**AVIS RELATIF À LA PROTECTION
CONTRE LES EVENTUELS EFFETS NOCIFS ET NUISANCES
PROVOQUÉS PAR LES RAYONNEMENTS NON IONISANTS
GÉNÉRÉS PAR DES ANTENNES ÉMETTRICES STATIONNAIRES**

Commune : CHARLEROI - Exploitant : PROXIMUS

Référence exploitant : 71MCH_00

Rapport n° 1831 / 2024

Figure 1 : Vue en plan des lieux de séjour et des points de contrôle

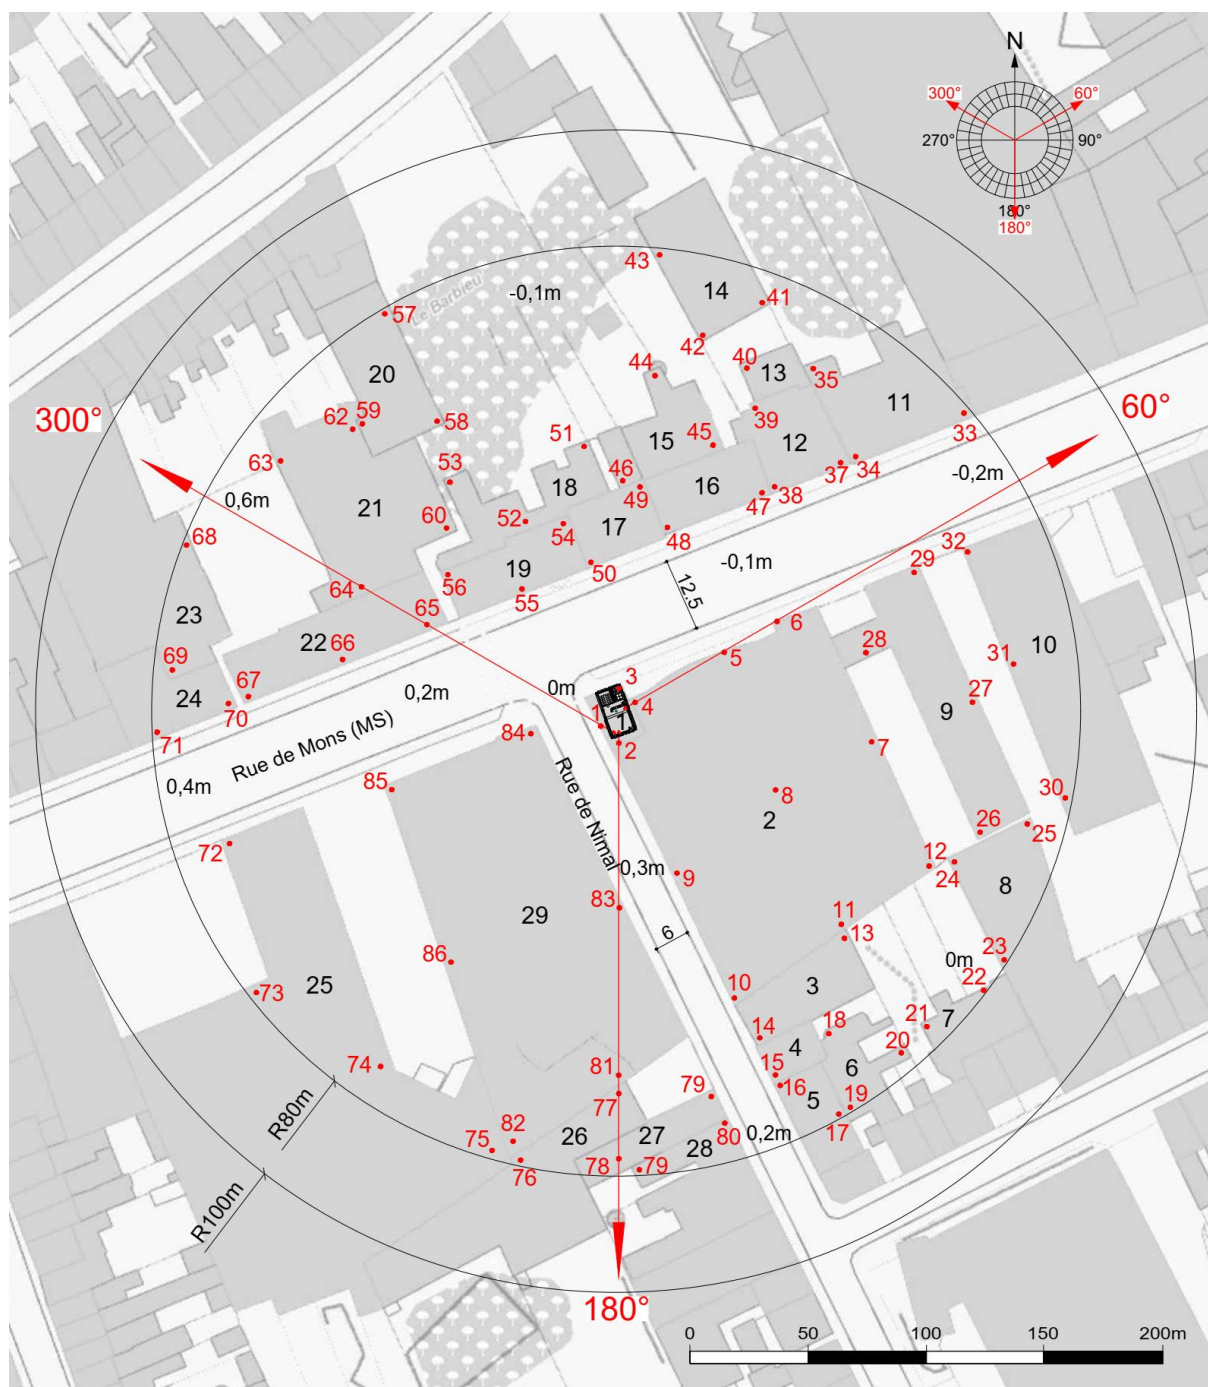
Les fréquences d'émission, la puissance rayonnée par chacune des antennes et leur gain permettent de déterminer le rayon de la zone à analyser. Tout dépassement de la limite par installation est exclu en dehors de cette zone. Le tableau 2 reprend les 35 LS² pour lesquels l'indice d'exposition est le plus élevé. Les différentes colonnes indiquent :

- le numéro du point de contrôle repris sur un des plans de la figure 1;
- le numéro du LS dans lequel se trouve le point de contrôle de la 1^{ère} colonne ;
- l'atténuation d'obstacle prise en compte pour le calcul de l'indice d'exposition dans le LS ;
- le résultat du calcul de l'indice d'exposition.

En ce qui concerne les antennes de l'installation mentionnées dans le tableau 1, la distance maximale à laquelle la limite pourrait être atteinte, à l'extérieur, est égale à 90,0 m. S'il n'y a pas de LS à une distance inférieure, les antennes respectent forcément la limite d'immission.

Dans le cas des LS situés à l'intérieur des bâtiments, une atténuation d'obstacle est prise en compte et il en résulte que la distance maximale à laquelle la limite pourrait être atteinte se réduit à 63,7 m.
